**Conseil économique et social**

**Forum mondial de l'harmonisation
des Règlements concernant les véhicules**

**Règlement ONU n° 49 (Émissions des moteurs à allumage
par compression et des moteurs à allumage commandé
(GNC et GPL)****Proposition de complément 6 à la série 05 d'amendements
au Règlement n° 49 (Émissions des moteurs à allumage
par compression et des moteurs à allumage commandé
(GNC et GPL)****Communication du Président du groupe informel des véhicules
fonctionnant au gaz (GFV)***

Le texte reproduit ci-dessous a été établi par le Président du groupe informel des véhicules fonctionnant au gaz (GFV)/Équipe spéciale sur les véhicules utilitaires lourds bicarburant (HDDF-TF), afin d'introduire dans la série 05 d'amendements du Règlement ONU n° 49 (Euro V) des modifications visant à étendre l'application des prescriptions en matière d'émission de polluants aux véhicules utilitaires lourds bicarburant et à leurs moteurs.

«Figure 14

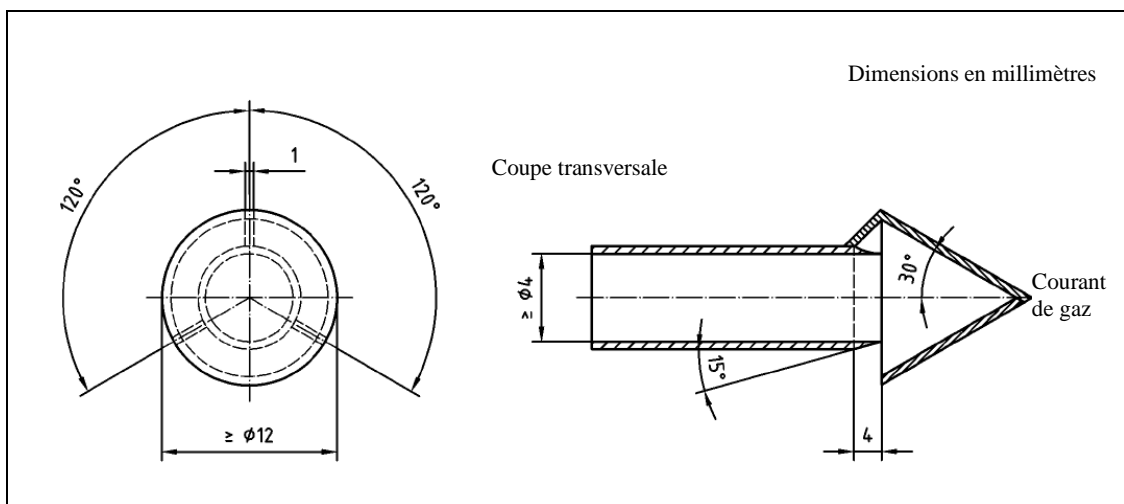
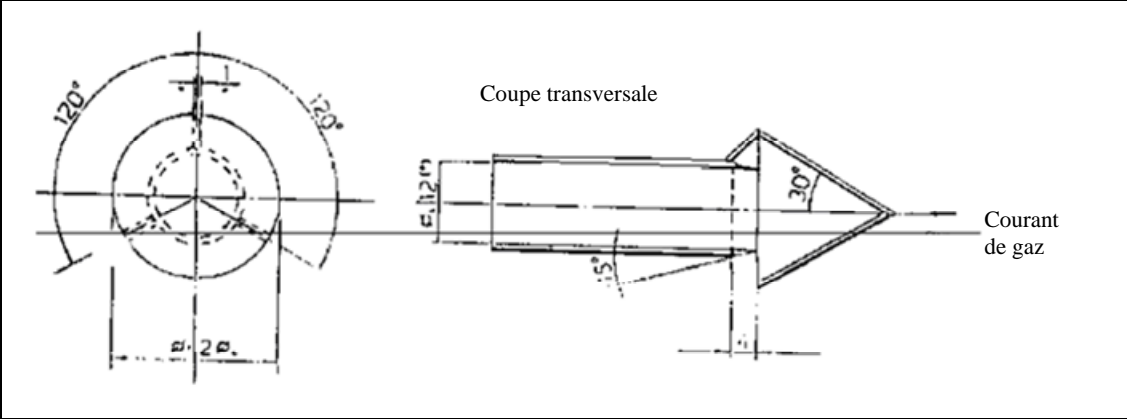
Annexe 4B, appendice 3, figure 14, modifier comme suit:
